Změnový list č. 6/2020

Název a evidenční číslo Stavby: Rekreační přístav Veselí nad Moravou
S/RVC/078/R/SoD/2019
Číslo projektu 562 553 0005
Název stavebního objektu/provozního souboru (SO/PS): SO14 - Korekce břehu
Název ZBV: Variace č. 6 - Svodidlo

NÁVRH NA VARIACI: Č.6 – SVODIDLO

Věc: **Pokyn Správce stavby č. 10 k provedení Variace podle Pod-čí. 13.3 Smluvních podmínek SoD**

Rekreační přístav
Veselí nad Moravou
zaměření skut.provedení
Svodítko na vjezdu
M 1:200

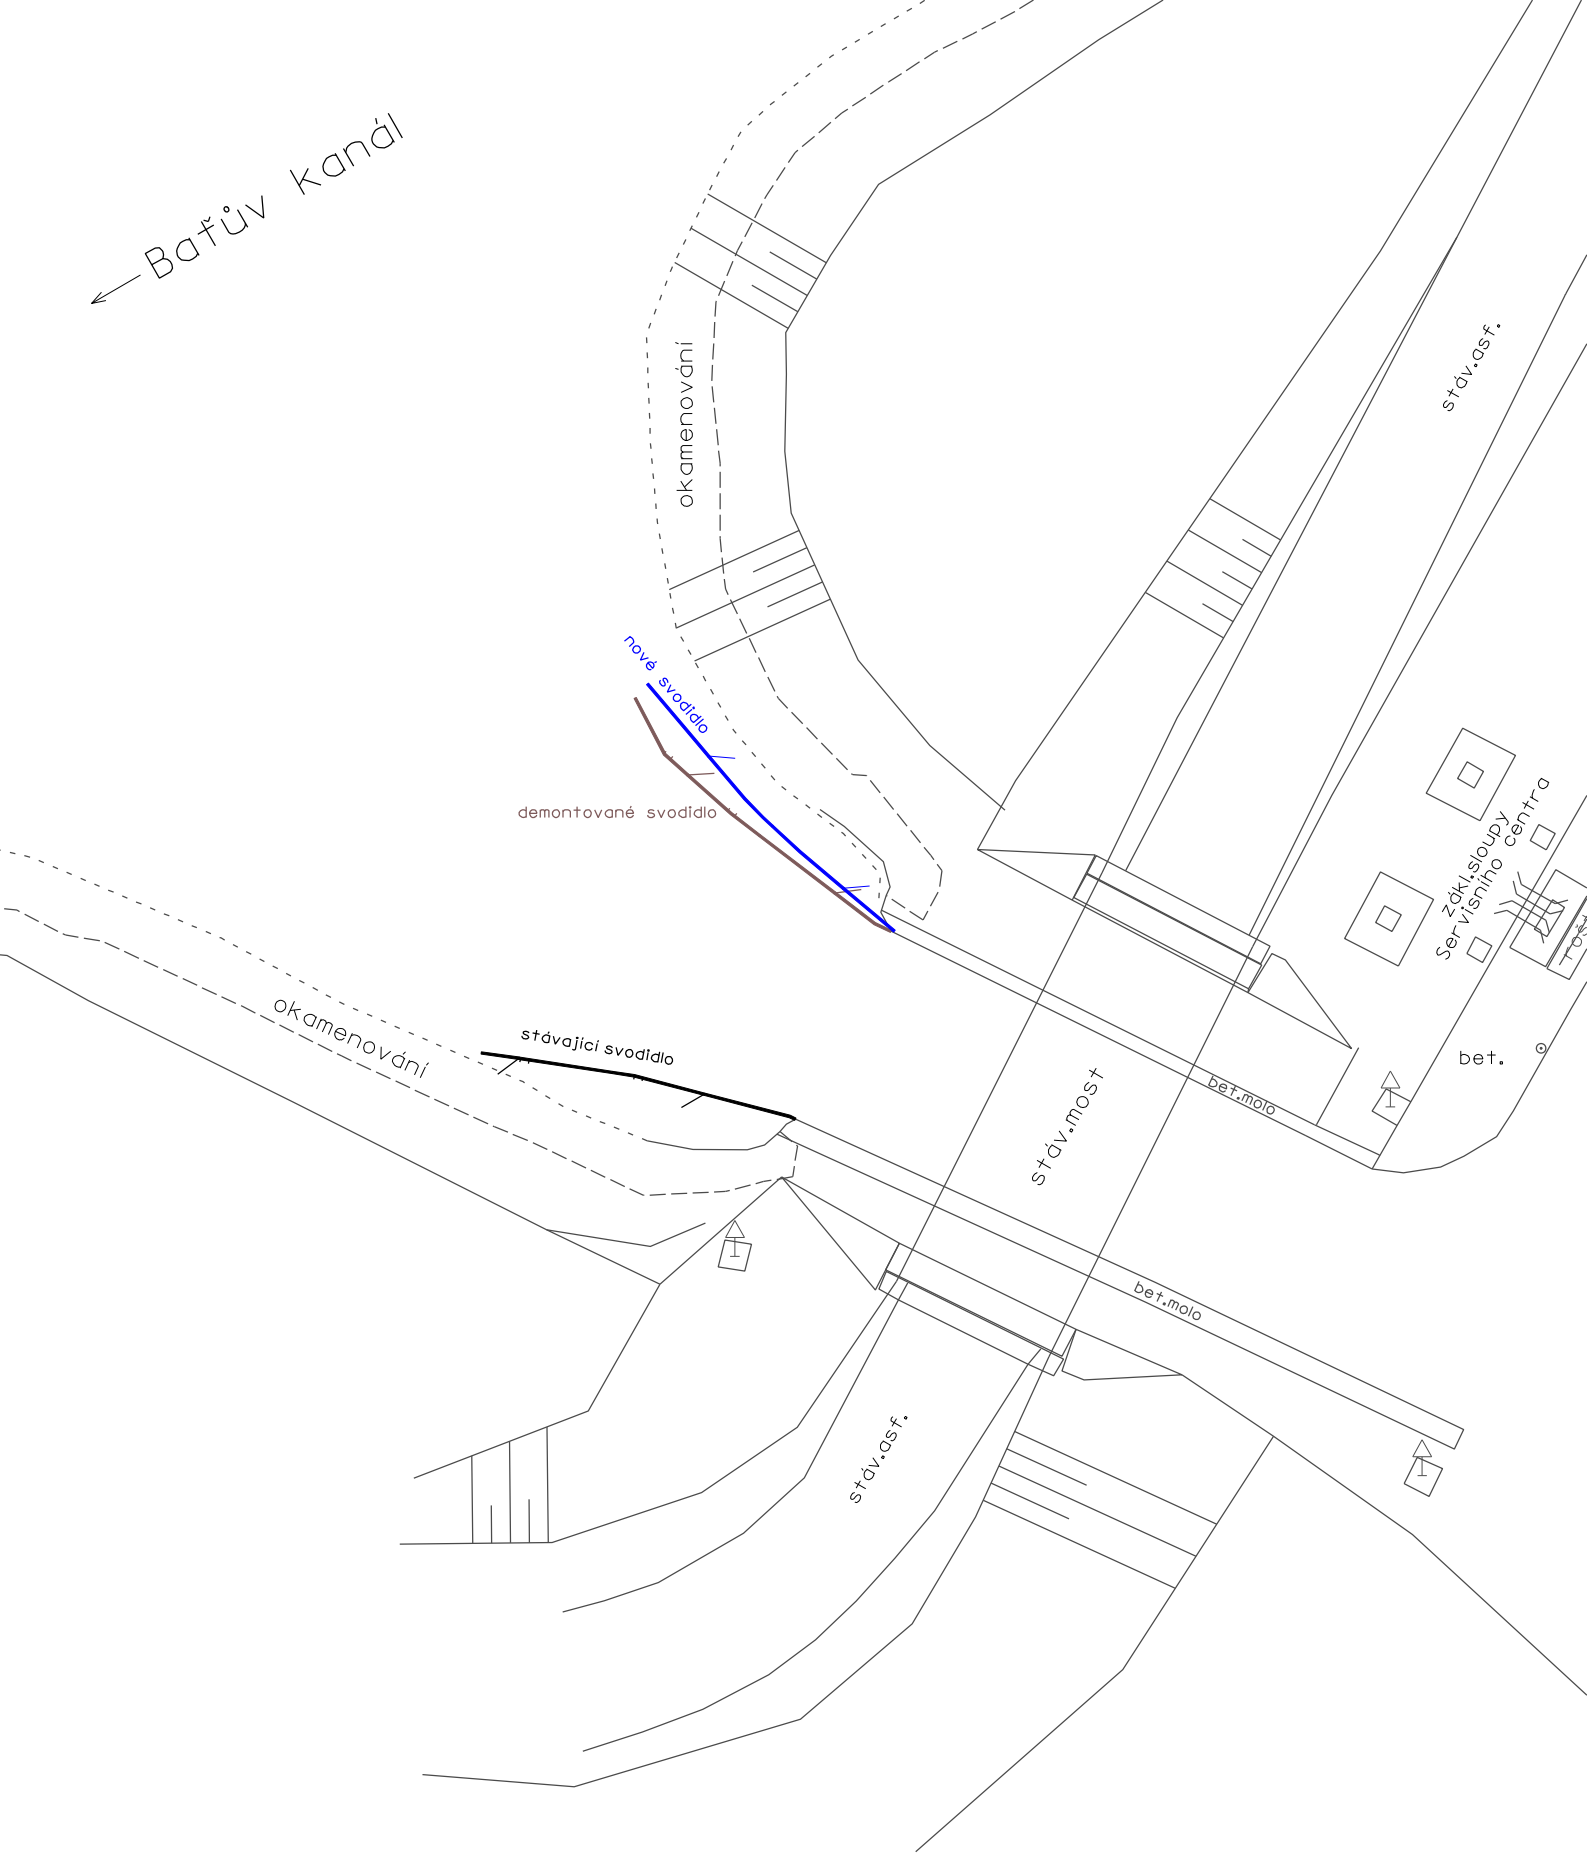
Součástí Změny je dodávka a montáž nového svodidla u vjezdu do přístavu. Tato dodávka zahrnuje zaberanění 2 ks štětovic a následné opeření silničním svodidlem. Zároveň bylo provedeno uchycení na stávající prefabrikovaný ŽB blok. Stávající svodidlo bylo odstraněno v souvislosti s nevyhovujícím tvarem a stavem, v rámci nového opevnění břehu vjezdu do přístavu.

-Zaberanění 2 ks štětovnice VL604 v délce 6 m

-Dodávka a montáž svodnice v délce 9 m

-Dodávka a montáž sloupku k uchycení svodidla na stávající prefabrikovanou stěnu
